SEDUTA COMITATO VIA DEL 06/05/2021

PROGETTO	Realizzazione di impianto eolico ricadente nei comuni di Orta Nova e Cerignola costituito da n. 10 aereogeneratori della potenza unitaria di 3.00 MW per una potenza complessiva pari a 30 MW - ISTANZA DI PAUR art. 27 bis del D.Lgs. 152/2006
PROPONENTE	BIOENERGIA S.r.l.s. – Ledonne Leonardo
codice pratica	2021/000165/VIA

RETICOLO IDROGRAFICO

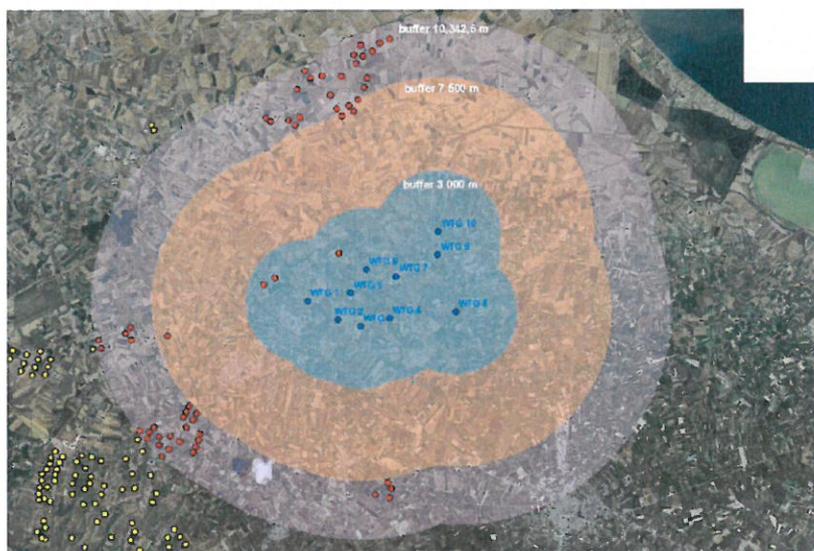
Le sovrapposizioni riscontrate riguardano l'intersezione di alcuni tratti di cavidotto interrato. L'attraversamento avverrà con la tecnica della Trivellazione teleguidata (TOC).
